## 2.1.2 地層の堆積年代 テフラ分析結果 (D-1トレンチ ⑤層の粒度分析結果)

第1210回審査会合  
資料2-2 修正

## 2.1.2 地層の堆積年代 OSL年代測定（第1202回審査会合におけるコメント）

### 【コメントNo.1202-7, 1202-8】

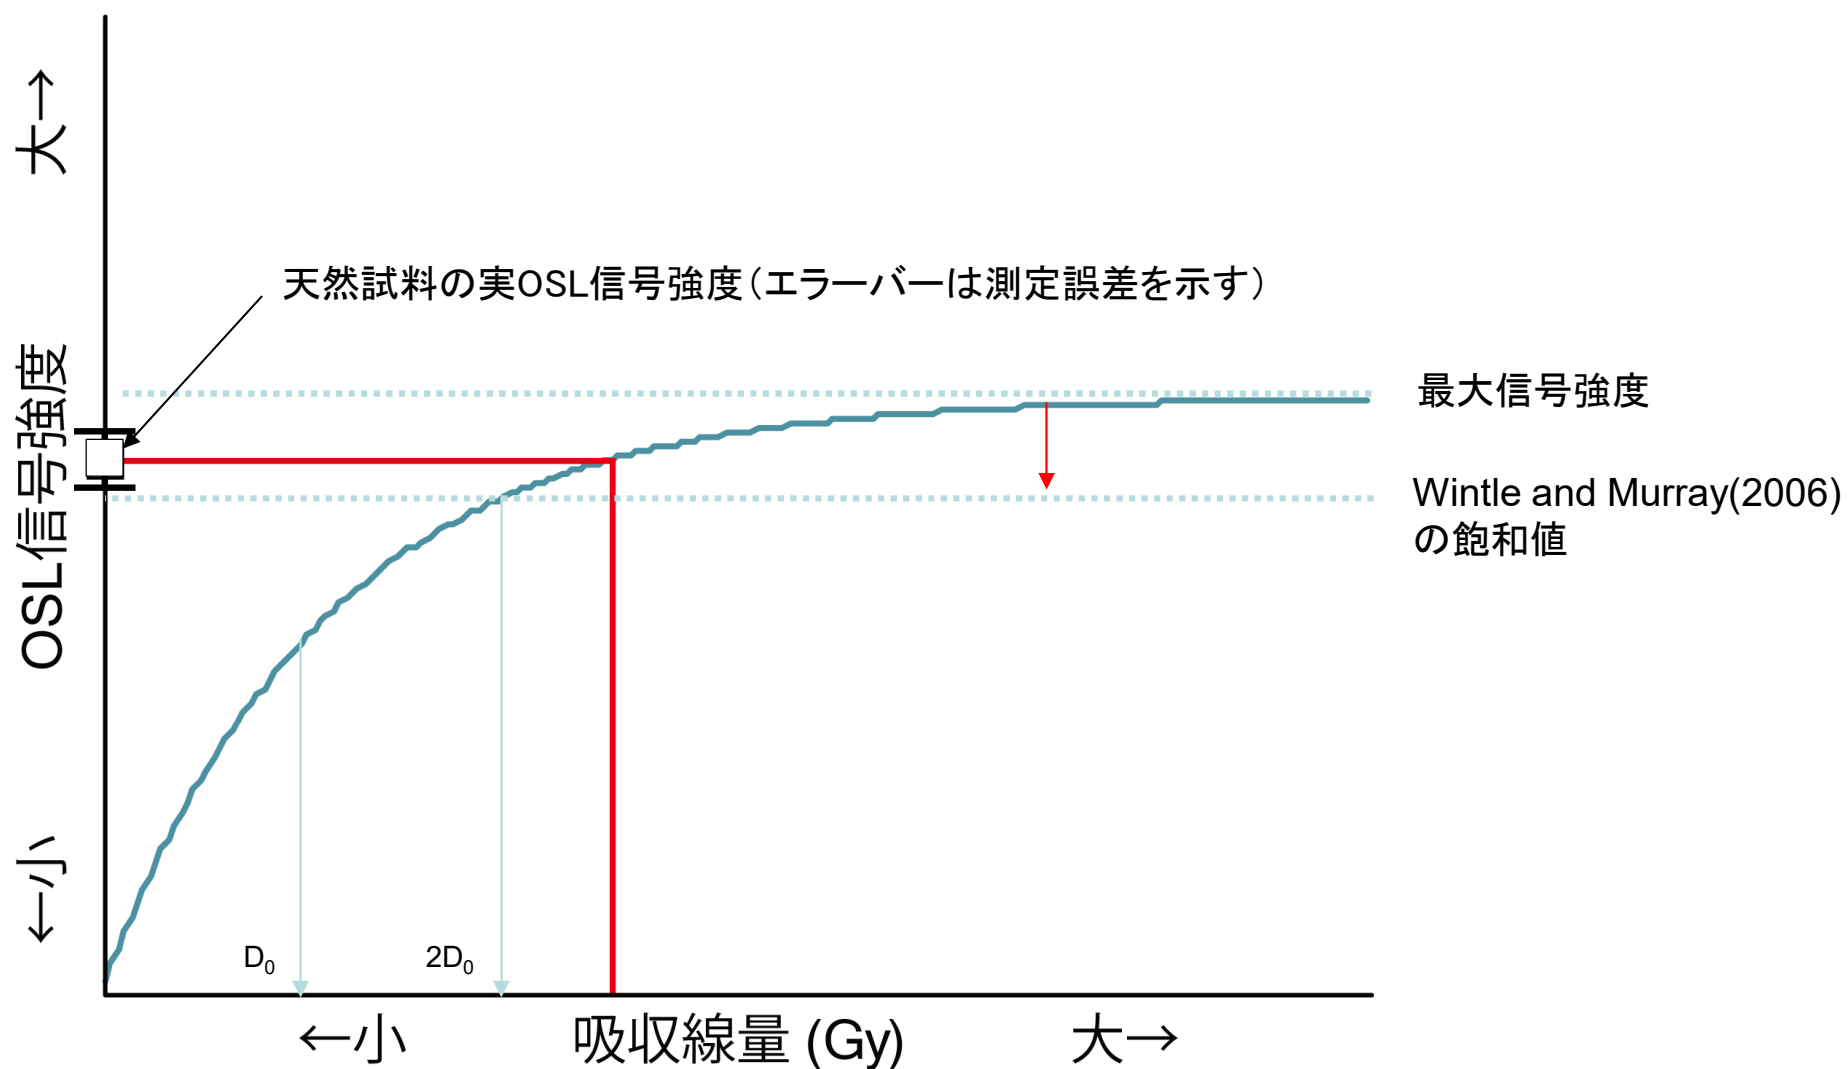
- OSL信号の飽和を踏まえた測定結果の信頼性、年代測定の根拠の妥当性を説明すること。
- OSL年代測定結果の飽和年代の取扱いについて、説明すること。

- 飽和値について、測定結果から得られる生長曲線にWintle and Murray (2006)の飽和値を適用し、天然試料の実OSL強度がその飽和値を超えている場合に飽和として扱っている。
- 測定結果の信頼性について、測定結果から得られる生長曲線は、Wintle and Murray (2006)の除外基準に基づき信頼性を判断している。除外基準に当てはまるデータは除外し、信頼できるデータを用いて年代を求めている。また、各試料の生長曲線データを「補足説明資料3 データ集」に示す。
- 飽和している時の誤差の扱いについて、実際に採取した試料からはWintle and Murray (2006)の飽和値より古いデータが得られていることが事実であり、飽和値としたものより古いとしか評価はできない。また、測定における誤差の要因についても説明を追加する。Thiel et al.(2011)及びMurray et al. (2014)では、誤差を付けず〇〇万年前(>〇〇)と扱っている。原電道路ピット東向き法面③層中のD3層から採取した試料についても、年代値の評価としては「13.3万年前より古い」という評価である。
